Verkeersonderzoek ontwikkeling Walden

Datum 17 oktober 2024

HOOFDSTUK 5 TOETS VERKEERSVEILIGHEID ARCADIS ONTWERP

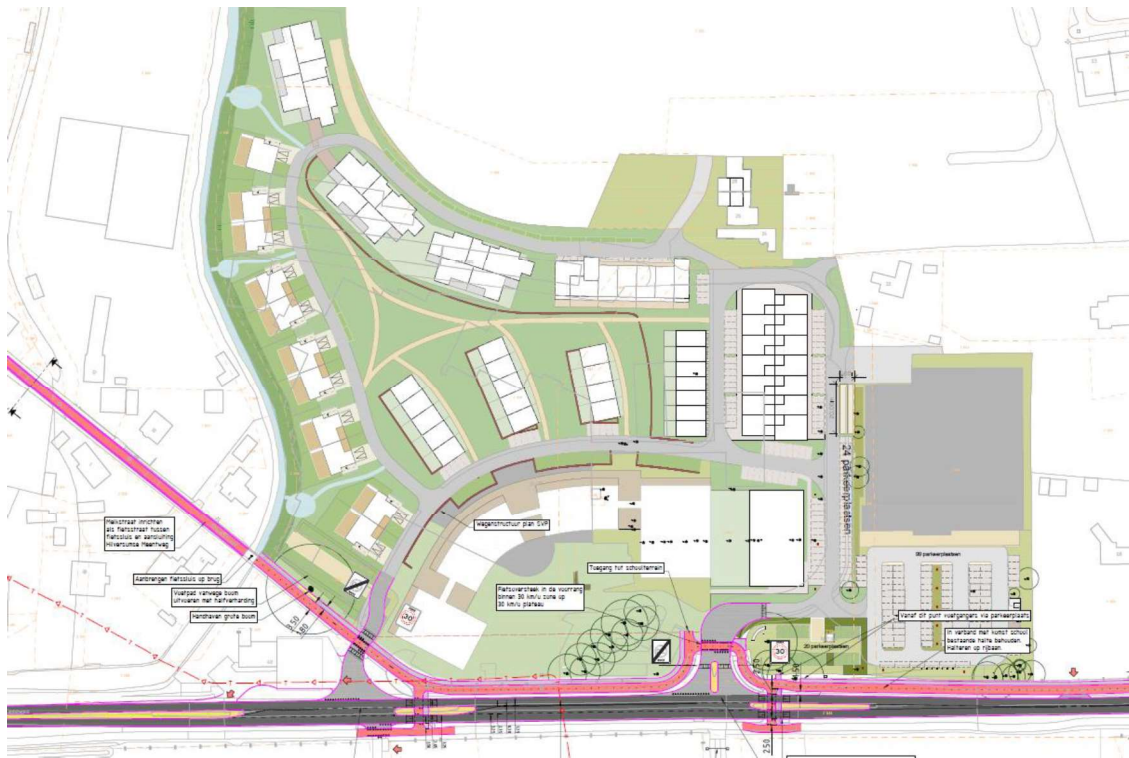
Uit de OMNI- X berekeningen blijkt dat de twee aansluitingen de hoeveelheid verkeer met Walden kan verwerken. Echter de wachttijd is voor de Gamma aansluiting in zowel de ochtend- als avondspits kritisch (20 respectievelijk 23 seconden). Maatregelen zijn nog niet absoluut noodzakelijk maar wel gewenst. Met een groei van 10% van het verkeer op de Franse Kampweg komt de wachttijd op de Gamma aansluiting in zowel de ochtend- als avondspits boven de 30 seconden te liggen en zijn aanpassingen aan het kruispunt absoluut noodzakelijk.

Op basis van de berekeningen bevelen wij een middenberm naar 5 meter aan. Bij deze breedte kan de hoeveelheid verkeer verwerkt worden en zijn de wachttijden voor het verkeer acceptabel.

Afbeelding 5.2: Ongevalsrisico linksafslaand autoverkeer en overstekende fietsers/voetgangers Franse Kampweg

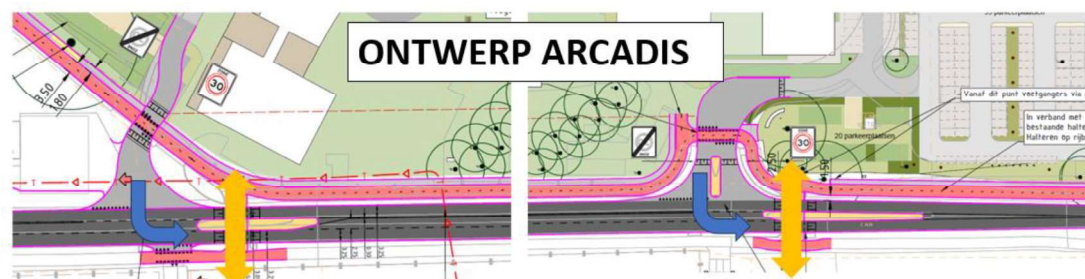
Uit de schouw blijkt dat linksafslaand autoverkeer vanaf de Gamma ontsluiting minder alert is op overstekende voetgangers. Dit komt vooral ook door de hoge verkeersintensiteit op de Franse Kampweg. Door de smalle middenberm in het Arcadis ontwerp (3 meter) is het voor autoverkeer onmogelijk om de Franse Kampweg in twee keer over te steken. De wachttijd ligt boven de gewenste maximale 15 seconden. Rekening houdend met een groei van 10% van het autoverkeer op de Franse Kampweg komt de gemiddelde wachttijd bij de Gamma aansluiting zelfs boven de 30 seconden te liggen (tabel 4.1 en 4.2). Dan is een aanpassing van het Arcadis ontwerp noodzakelijk.

In de huidige situatie steken fietsers de Franse Kampweg vooral over bij de Melkstraat. Dit komt omdat aan de noordzijde van de Franse Kampweg een fietspad ontbreekt. Doordat aan de noordzijde in de toekomstige situatie een tweerichtingsfietspad voorzien is, zullen ook meer fietsers bij de drukker auto ontsluiting bij de Gamma gaan oversteken. Er is op beide aansluitingen een hoog ongevalsrisico tussen overstekende fietsers en linksafslaand autoverkeer (afbeelding 5.2). Het ongevalsrisico wordt vooral veroorzaakt door de grote hoeveelheid fietsers die hier in de ochtendspitsperiode (middelbare school) oversteekt in combinatie met de lange wachttijden voor fietsers en automobilisten vanuit de Gamma en Shell aansluiting. Zij moeten immers bij het oversteken gebruik maken van hetzelfde hiaat.

Om het ongevalsrisico tussen auto- en fietsverkeer te beperken kan:

Afbeelding 5.3: Inrijden Shell tankstation moeilijk door wachtende voertuigen

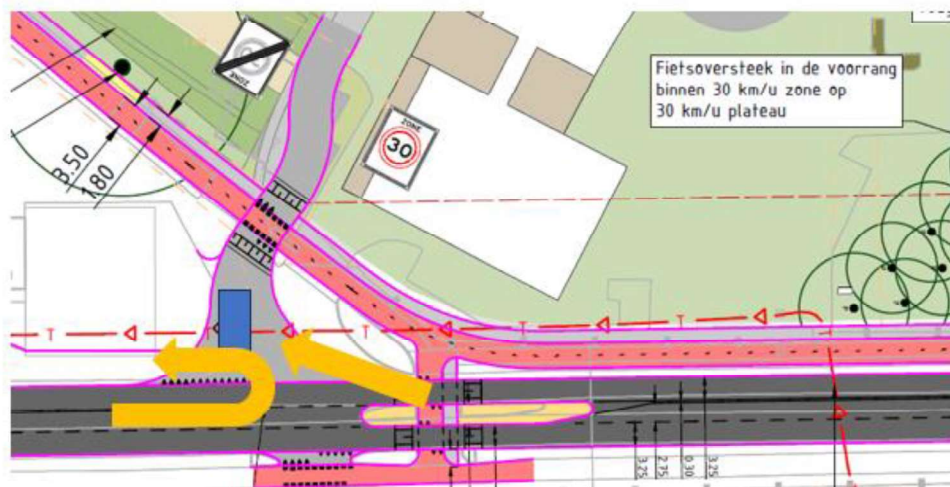
Bij de Shell aansluiting is een kans aanwezig dat verkeer naar het tankstation (oranje pijlen in afbeelding 5.3) niet naar het tankstation kan rijden als er vanuit de ontsluitingsweg een voertuig staat opgesteld om de Franse Kampweg te kunnen oprijden (blauw in afbeelding 5.3). Doordat de aansluiting compacter (kleinere boogstralen) wordt uitgevoerd, komt de aansluiting dichterbij het Shell tankstation te liggen dan in de huidige situatie het geval is. Omdat zowel de verkeersintensiteit uit de ontsluitingsweg Walden en naar het tankstation beperkt is, zal het risico niet vaak optreden.
